弊社製 スライドボデー付きダンプトラック（ローダーダンプ）のリコールに関するお知らせ

さて、このたび弊社が製作したスライドボデー付きダンプトラック（商品名 ローダーダンプ）の一部について、リコールの実施を国土交通省へ届出しましたのでお知らせいたします。

改善箇所説明図

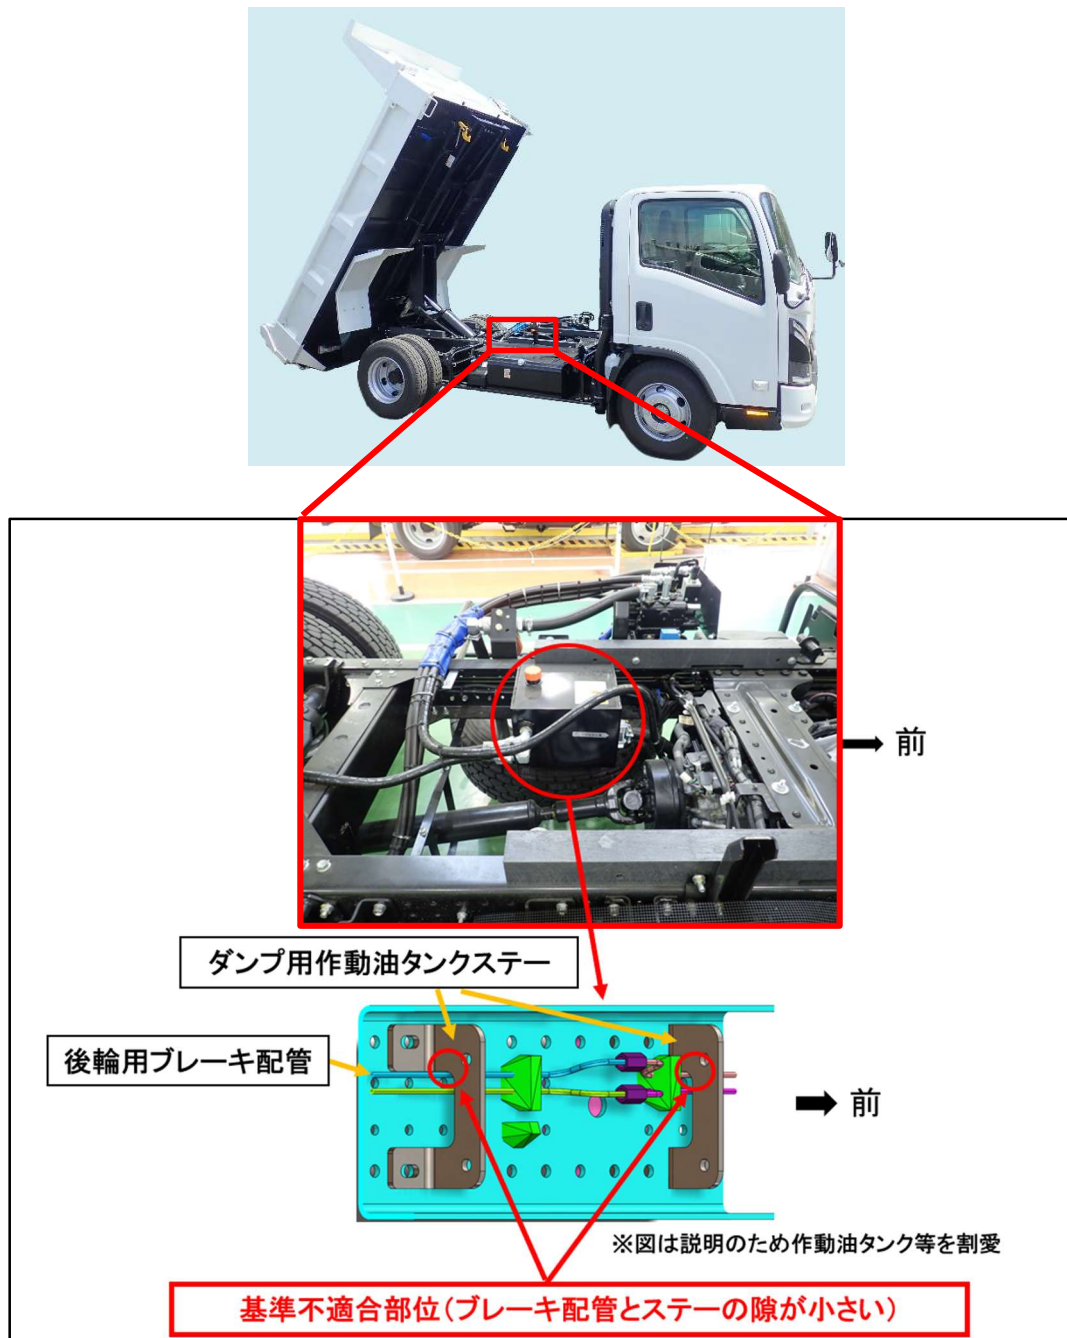
スライドボデー付きダンプトラックにおいて、ダンプ用作動油タンクステアの取付工程が不適切なため、当該ステアと後輪用ブレーキ配管の間隔が小さく、走行振動により干渉することがある。そのため、そのまま使用を続けると、当該ブレーキ配管が損傷し、最悪の場合、ブレーキ液が漏れて制動力が低下するおそれがある。

全車両、ダンプ用作動油タンクステアの取付状態を点検し、誤りがある場合は当該ステアを対策品に交換する。また、後輪用ブレーキ配管を点検し、損傷がある場合は当該ブレーキ配管を新品に交換する。
